工业 X 射线室内探伤应用项目

环境影响报告表

(报批稿)

《克莱普（杭州）气体设备有限公司工业 X 射线室内探伤应用项目
环境影响报告表》修改清单

图 10-1 探伤铅房平面设计图

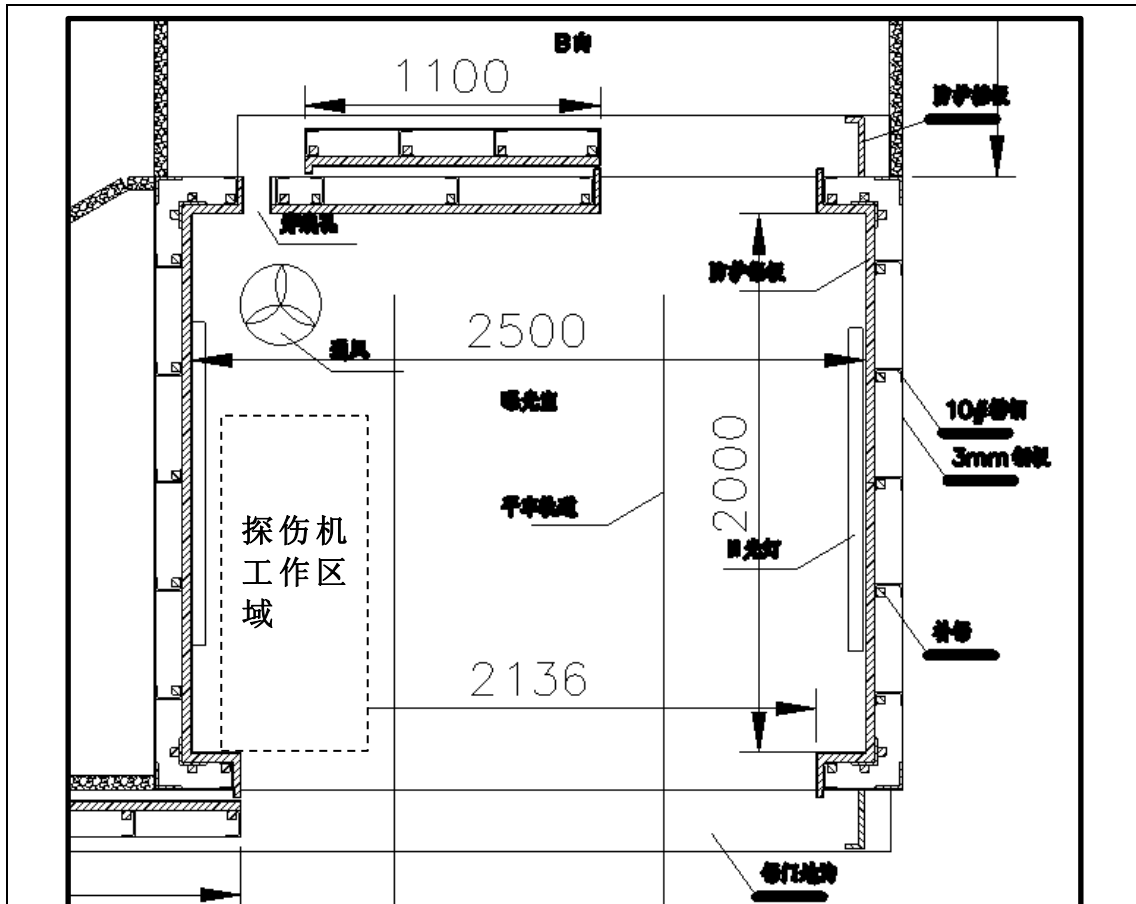
序号	评审意见	修改情况
1	补充探伤铅房设计参数并对其屏蔽能力进行合理性分析。	已补充，具体见 P20、P23-27。
2	完善探伤铅房通风措施。	已补充说明探伤铅房通风措施，见 P19 “探伤铅房有机械通风装置，该装置连接通风管道，最终引至屋顶排放”。
3	明确探伤铅房相邻房间的功能用途并进行项目平面布局合理性分析。	已明确探伤铅房相邻各房间的功能用途，并进行项目平面布局合理性分析，具体见 P19 工作场所布局及分区管理章节。

X 射线探伤作业在探伤铅房内进行，工作人员在操作室内操作位上进行操作。该公司拟建设的探伤铅房为整体购置，出厂时已具备合格的屏蔽措施（见附件 5），不需要专门的探伤室。铅房整体为钢板构造，外边尺寸长 2816mm×宽 2567mm×高 2258mm，铅房主体为内外槽钢骨架，钢板封面，四周及顶部、底部的防护均采用 32mm 厚铅板构造。铅房的工件门、人员进出门及防护罩均敷设 32mm 厚铅板。系统设有门机联锁装置和灯光警示装置，保证运行良好，只有在防护门关闭系统才能正常运行。探伤铅房有机械通风装置，该装置连接通风管道，最终引至屋顶排放。具体屏蔽设计参数见表 10-1。探伤铅房屏蔽结构及通风示意图见图 10-1。

内容	参数	
铅房规格尺寸（内部）	长 2500mm×宽 2000mm×高 2000mm	
铅房规格尺寸（外部）	长 2816mm×宽 2567mm×高 2258mm	
防护门尺寸	<p>工件门位于探伤铅房南侧墙体，为电动推移门，门洞宽 2136mm×高 1950mm，门宽 2436mm×高 2268mm，搭肩宽度为 150mm 大于 10 倍门缝，敷设 32mm 厚铅板；</p> <p>人员进出门位于探伤铅房北侧墙体，为手动移门，门洞宽 800mm×高 1950mm，门宽 1100mm×高 2138mm，搭肩宽度为 150mm 大于 10 倍门缝，敷设 32mm 厚铅板；</p>	
通风	机械通风	
电缆孔	设有防护罩、敷设 32mm 铅板	
屏蔽厚度	四周墙体、	3mm 钢板+32mm 铅+3mm 钢板
	顶棚	3mm 钢板+32mm 铅+3mm 钢板
	人员进出门、工件门	3mm 钢板+32mm 铅+3mm 钢板
